後部突入防止装置

不具合発生箇所

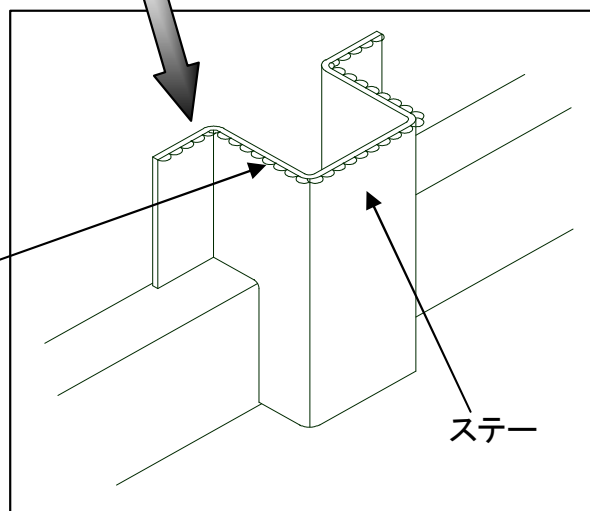
溶接部不具合発生箇所

後部突入防止装置の溶接取付部位において、溶接の未施工箇所があるため溶接部強度が不足し、保安基準に適合していないものがある。

注: ☐ は補強する部品を示す。

当該溶接部に溶接を追加する。

突入防止装置の右端下面に黄色の識別シールを貼る。
